Urząd Miasta Kędzierzyn-Koźle

sygn. akt **ZP.271.1.8.2023.AJ**

Kędzierzyn-Koźle, dnia: **23.03.2023r.**

Dotyczy postępowania o udzielenie zamówienia publicznego prowadzonego w trybie przetargu nieograniczonego pn.:
Budowa łącznika obwodnicy północnej z ul. Przyjaźni/Strzelecką, os. Blachownia w Kędzierzynie-Koźlu.

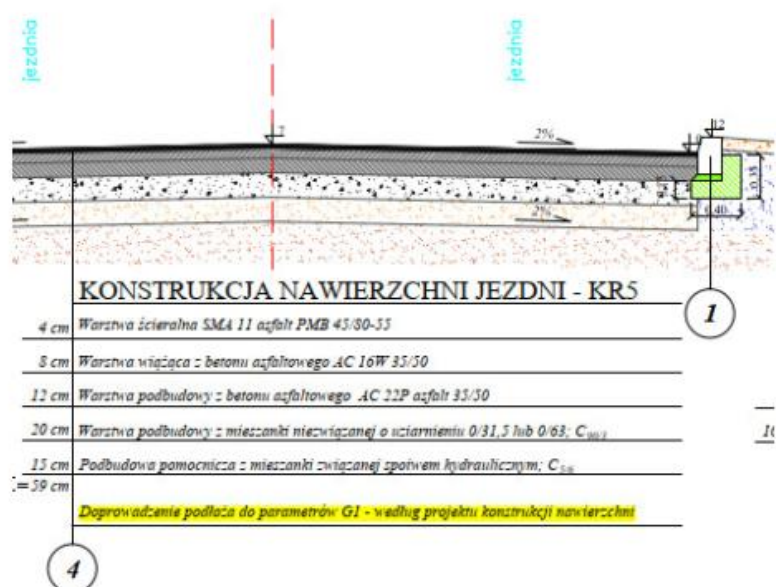
- informacji o obciążeniach działających na pale
- zestawienia obciążeń (kombinacji) przekazywanych na pale przez poszczególne fundamenty w poziomie posadowienia Informacja niezbędna do poprawnej wyceny próbnych obciążeń pali.

Odpowiedź: Zamawiający nie posiada informacji o obciążeniach działających na pale.
